Deel P 400	Groep 25
Betreft gemodificeerde turbo	NO. NL419
	Datum 910909

Service Bulletin

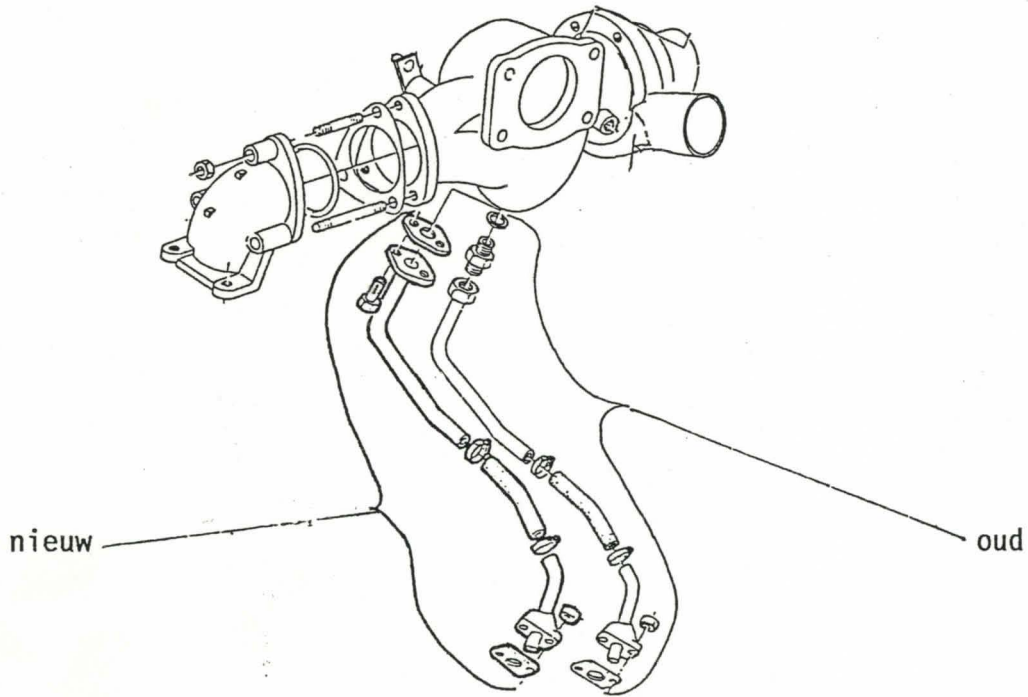
Op de B18FT turbo-motoren is een gemodificeerde turbo geïntroduceerd vanaf ch.nr.'s.

Deze nieuwe turbo heeft een grotere olie retourleiding waardoor te hoge oliedruk in de turbo wordt voorkomen welke schade aan de turbo kan veroorzaken.

De tekening laat de verschillen zien tussen de oude en nieuwe onderdelen.
